**Dotyczy: Przetarg nieograniczony na wykonanie zadania inwestycyjnego pn: „Budowa parku wodnego Fabryka Wody-Nowa Gontynka w Szczecinie”
– sprawa znak: FW/ZP/1/2018**

ODPOWIEDZI NA PYTANIA WYKONAWCÓW- cz. III

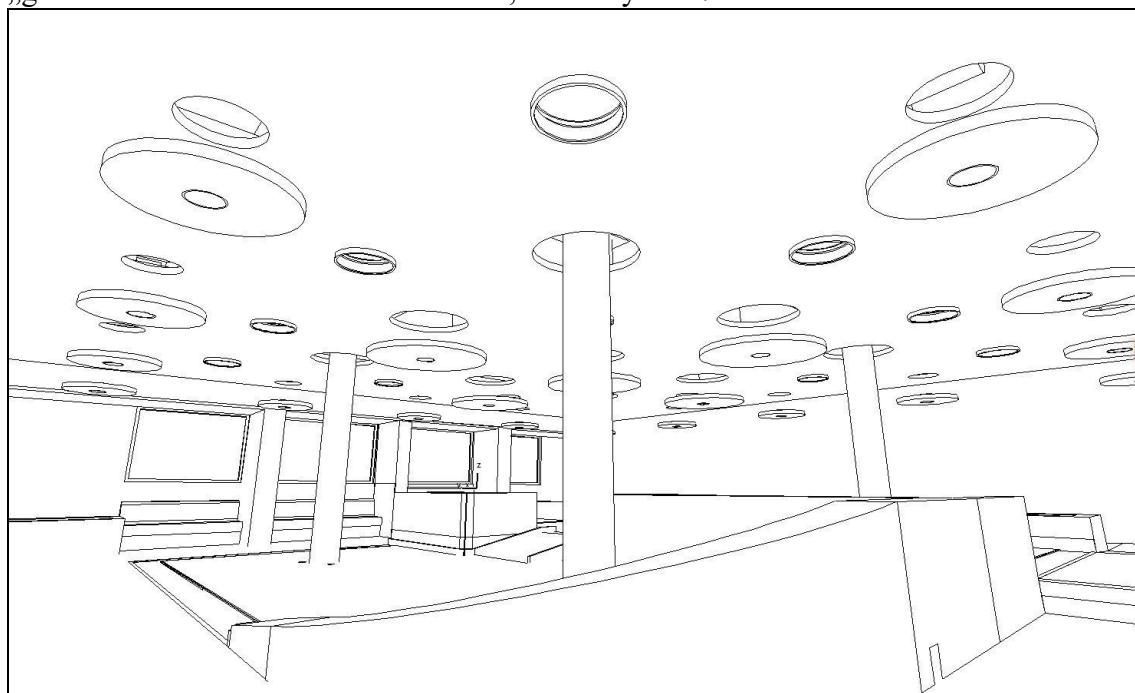
Prosimy o schemat (przekrój) zamocowania i prowadzenia świetlika tubowego do poziomu stropu nad brodzikiem. Prosimy też o wyjaśnienie rozwiązania sufitów podwieszanych w tym miejscu; Rys. 19.09.14_FW_PW_KP_rys. AW SWS 1 jest nieczytelny.

Detale montażu świetlików tubowych zostały zawarte w dokumentacji, rysunki: 18.09.14_FW_PW_A_rys. A AD 15 i 18.09.14_FW_PW_A_rys. A AD 16. Świetliki tubowe w strefie brodzika dziecięcego doprowadzone są do „podstawowej” płaszczyzny sufitu (oznaczonej na schemacie kolorem fioletowym).
